Avis délibéré de l'Autorité environnementale relatif à la ZAC Flaubert sur les communes de Petit-Quevilly et Rouen (76). Actualisation de l'avis n°2013-120

n°Ae: 2016-03

L'avis de l'Ae porte sur le dossier de réalisation de la ZAC, mais pas sur la demande d'autorisation loi sur l'eau, pour l'instant instruite en parallèle. Le présent avis actualise l'avis de l'Ae n°2013-120 du 22 janvier 2014 émis sur le dossier de création.

Figure 2 : Plan masse indicatif du projet global incluant la ZAC Ecoquartier Flaubert (Source : étude d'impact)

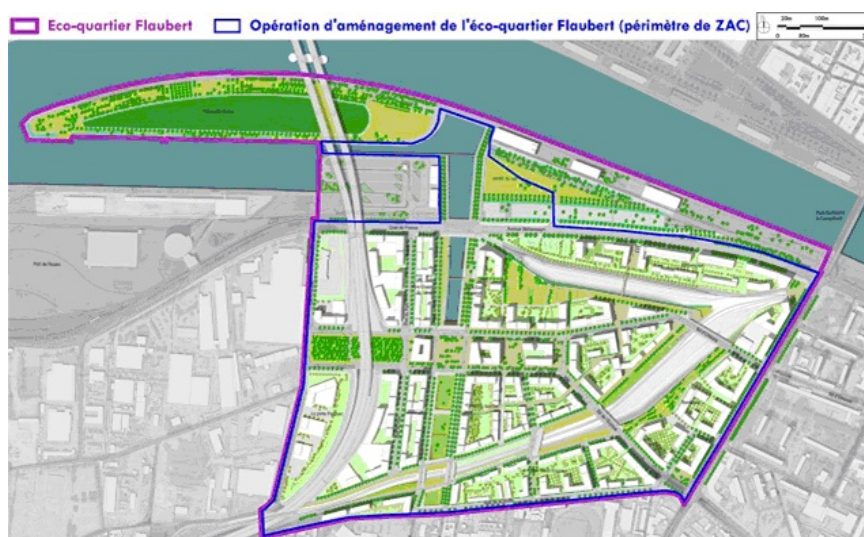
L'Ae recommande de préciser dans le dossier l'altimétrie des différents secteurs de la ZAC après remodelage des surfaces, si possible au moyen de représentations cartographiques.

Figure 4 : Chronologie prévisionnelle du projet d'Ecoquartier FLAUBERT, incluant l'opération d'aménagement en ZAC (Source : notice de présentation)

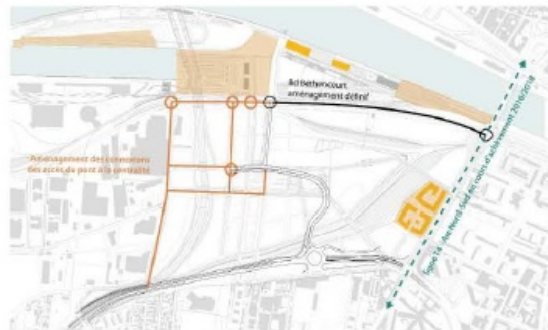
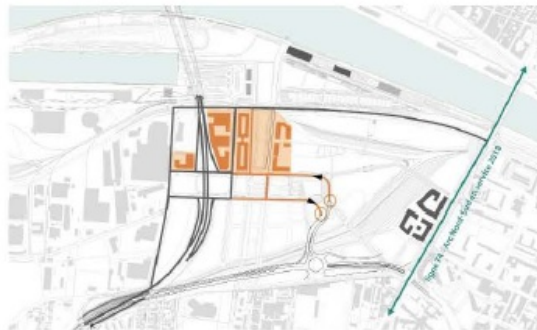
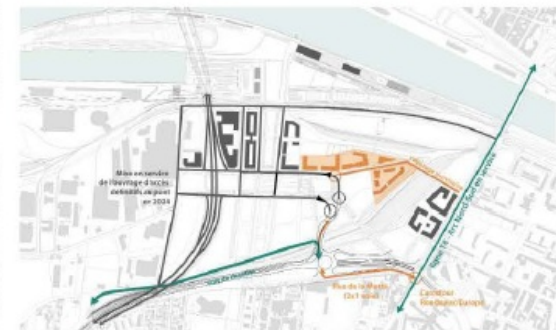
Par ailleurs, même si l'Ae comprend qu'il est illusoire de retenir à ce stade un phasage précis pour toutes ces opérations, dont l'étalement est prévu sur une vingtaine d'années, il serait utile de disposer, au moins de façon indicative, des horizons temporels de chacune des six séquences de réalisation de la ZAC, en cohérence avec ceux des autres aménagements prévus.

L'Ae recommande de fournir un phasage indicatif de réalisation de la ZAC, ainsi que des financements nécessaires pour chacune des six séquences présentées.

Figure 5 : "principes de gestion des contraintes liées aux impacts dans le sous-sol en vue de l'aménagement du site" (Source : étude d'impact)

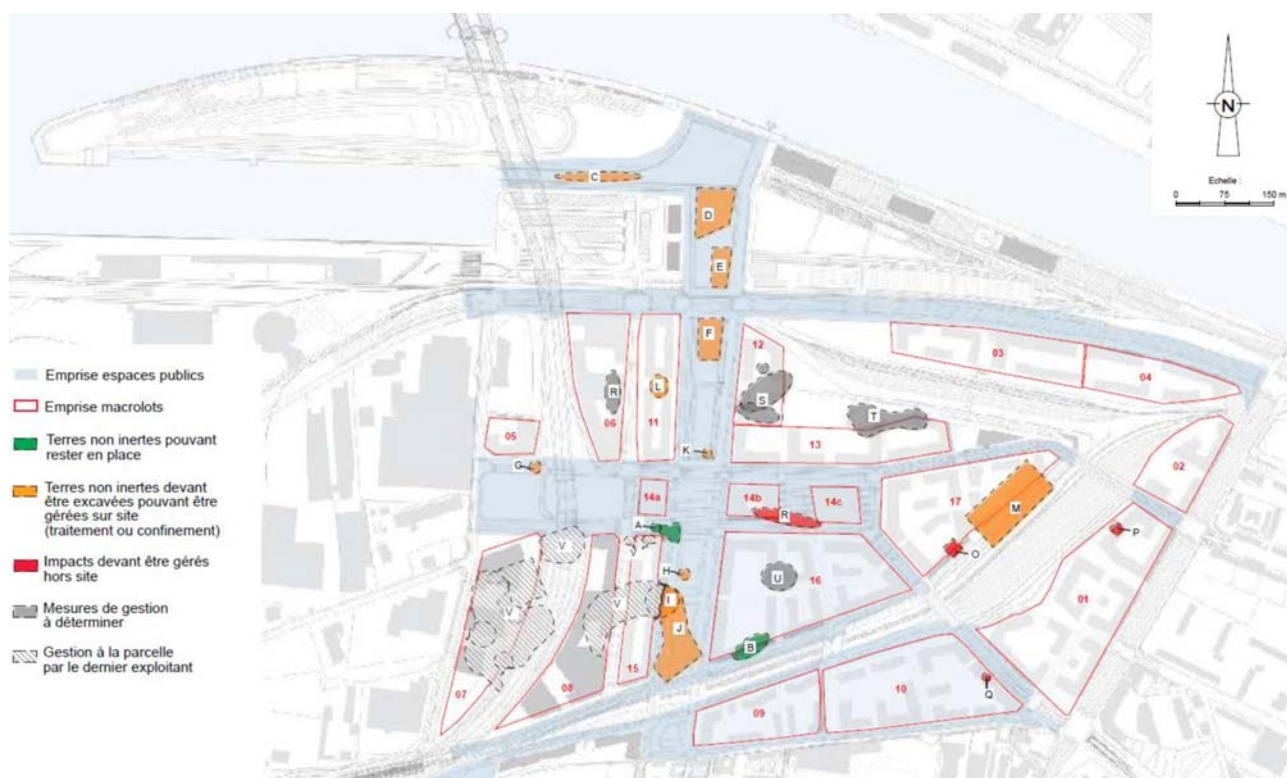
Leur analyse conduit à constater d'une part que, compte tenu du séquençage retenu, le traitement de chacun de ces sites pollués ne présente pas le même degré d'urgence. Néanmoins, le tableau évalue à environ 56 000 m³ le volume total des sols pollués, l'ex-site Grande Paroisse (H+I+J) n'en représentant que 12 500 m³ ¹⁶. Surtout, la légende de la figure 5 et le tableau correspondant évoquent des modalités de confinement, de traitement *in situ* ou de réutilisation, en l'absence de plans de gestion permettant au moins d'apprécier *a priori* la compatibilité de ces options avec l'usage futurs des sols pour tous les lots prévus : ils font notamment référence à la notion de "terres non inertes" sans référence à des seuils de dangerosité – aucune précision n'ayant pu être apportée aux rapporteurs lors de leur visite sur ce point¹⁷. L'Ae constate donc qu'il subsiste de très fortes incertitudes au moins pour la réalisation de certains lots (par exemple, la réalisation du lot 17 dépendra des modalités de traitement des sols du site SNCF (M) – 16 500 m³ de terres polluées par des hydrocarbures). Par conséquent, elle considère que ce volet reste à ce stade trop qualitatif et imprécis.

L'Ae recommande de :

- préciser le calendrier prévisionnel de gestion des sols pollués pour l'ensemble de la ZAC compte tenu de son séquençement,
- préciser les valeurs limites d'exposition des travailleurs et des futures populations à prévoir dans les plans de gestion des différents sites, en cohérence avec l'occupation des sols prévue par le plan masse de la ZAC,
- évaluer les volumes de terres à déblayer ou à remblayer, selon le mode de gestion à prévoir, en précisant la fourchette d'incertitude.
